Protokoll außerordentliche Bezirksratssitzung

Beschlussfassung Stellungnahme zum BBPL 17.20.1 Teil 1 Kreuzung Puchstraße - Verbindungsspange

Stellungnahme zum Einreichprojekt „Verbindungsspange“

Abb. 2: Auszug aus dem straßenrechtl. Einreichplan [5]

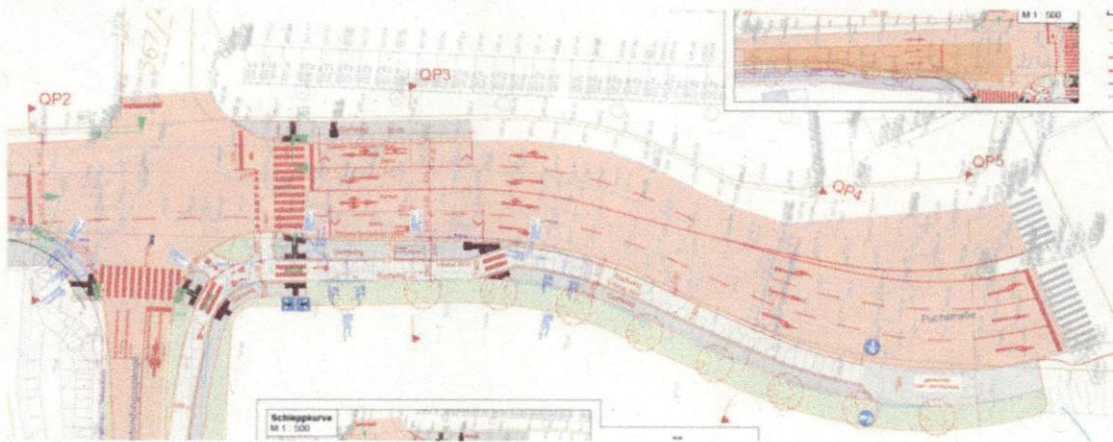
Die Aufstelllänge des Linksabbiegestreifens von der Puchstraße in die Verbindungsspanne beträgt nur rd. 20 m, was für die Erschließung des gesamten Gewerbegebietes (Bebauungsplanareal) von rd. 11 ha keinesfalls ausreicht (Widerspruch zur RVS).

Die Geradeausspur wird überstaut, die Leistungsfähigkeit ist nicht gegeben.

Abb. 3: Eigene Abbildung.

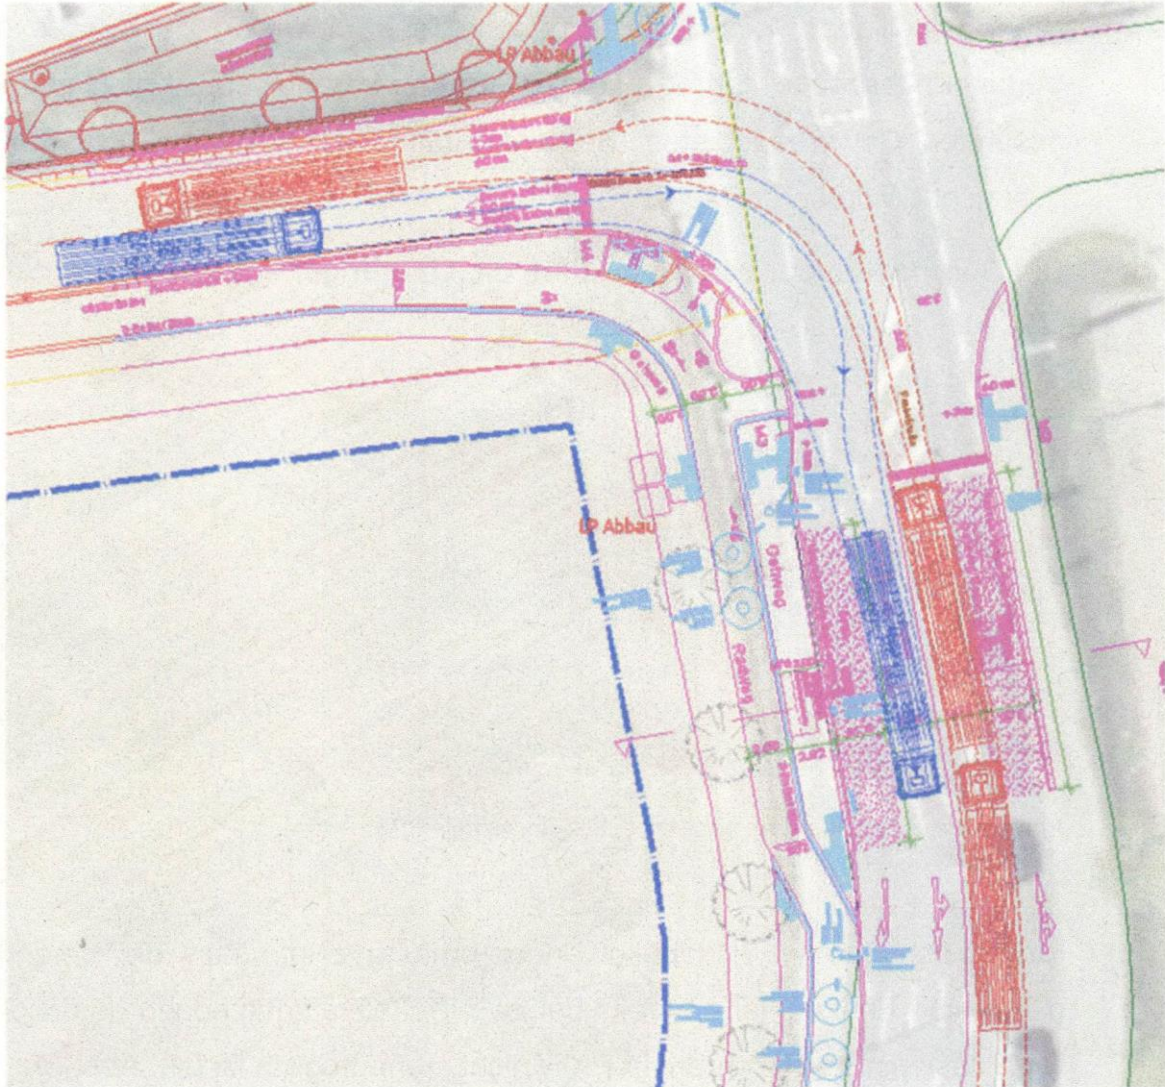
Eine durchgeführte Schleppkurvenüberprüfung zeigt, dass die Befahrbarkeit des ersten Fahrstreifens bereits bei zwei Sattelkraftfahrzeugen derart blockiert wird, dass ein Vorbeifahren für PKW nicht mehr möglich ist (sh. Abb. 3).

Ebenso ist zu befürchten, dass der Linksabbiegestreifen bei einem in der Haltestelle stehenden Bus nicht von einem Sattelzug befahren werden kann – Fahrstreifenbreite aufgrund der Trassenführung zu gering.

Selbiges gilt auch für einen von der Verbindungsspanne kommenden Sattelzug.

Damit ist jedenfalls mit einem Rückstau auf die B 67a zu rechnen. Das Erfordernis hinsichtlich der Sicherheit, Leichtigkeit und Flüssigkeit des Verkehrs ist nicht gegeben.

Diese Problematik wird durch den unzureichenden Linksabbiegestreifen (nur einer statt zwei) auf der B 67a verschärft (überschneidende Schleppkurven).

Abb. 4: Auszug aus dem straßenrechtl. Einreichplan [5]

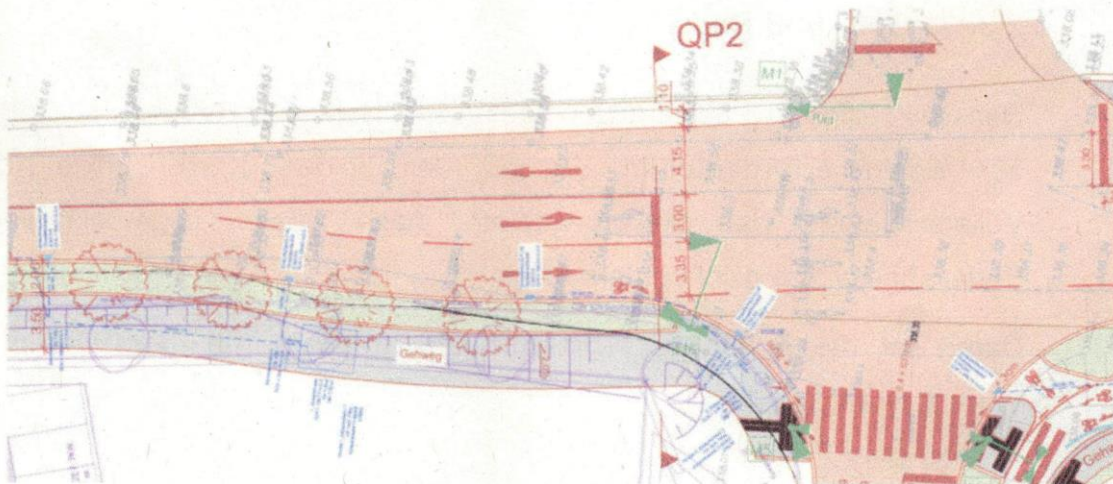
Für den sich nördlich der Verbindungsspanne befindlichen Linksabbiegestreifen ergibt sich ebenfalls eine deutliche Verschlechterung gegenüber der Ist-Situation. Die Aufstelllänge wird verkürzt und ist nur mit ca. 12 m vorgesehen und entspricht somit keinesfalls den Vorgaben der RVS [10].

Abb. 6: Schleppkurvennachweis aus [5], adaptiert.

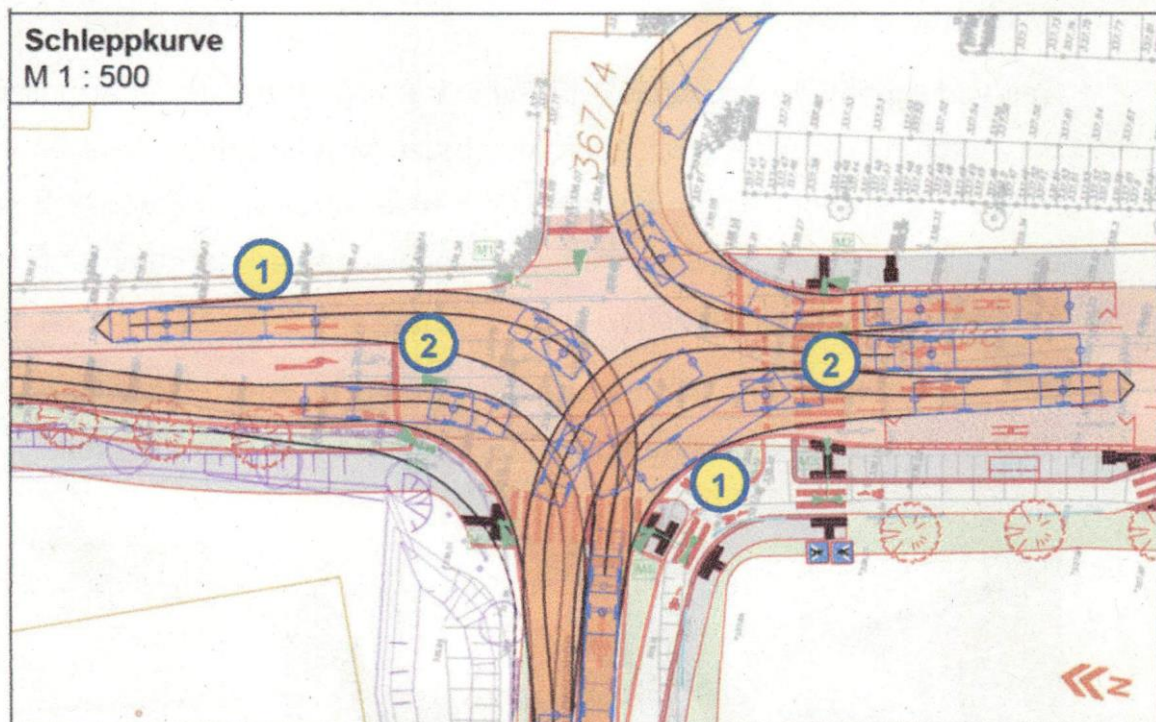
Hier werden die in [5] dargestellten Schleppkurven verkehrstechnisch beurteilt, siehe hierzu nachstehende Punkte.

Ein Sicherheitsabstand zum Fahrbahnrand bzw. zur Randleiste gem. RVS [10], Seite 29, wurde nicht berücksichtigt. In der RVS [10] wird ein Sicherheitsabstand von mind. 25 cm zum Fahrbahnrand vorgesehen, da Schleppkurven den Flächenbedarf eines Fahrzeuges in Kurvenfahrt exakt begrenzen – somit wäre mit touchieren z.B. an den Randleisten (Schadensbildung) zu rechnen.

Dieser in der RVS [10] vorgesehene Sicherheitsabstand wird im vorliegenden Einreichprojekt [5] (sh. auch (1) in Abb. 6) nicht berücksichtigt.

Durch die zu gering ausgelegten Fahrstreifenbreiten ist mit einem ständigen Überfahren des „fremden“ Fahrstreifens bei Kurvenfahrt von Bus, Sattelzügen etc. zu rechnen. Weiters ist mit einem ständigen Überfahren der Bodenmarkierungen aufgrund genannter Tatsache zu rechnen (StVO).

Dies gefährdet jedenfalls die **Sicherheit, Leichtigkeit und Flüssigkeit des Verkehrs** – somit kann keine positive Beurteilung im straßenrechtlichen Verfahren erfolgen. Ebenfalls wird die Leitungsfähigkeit negativ beeinflusst.
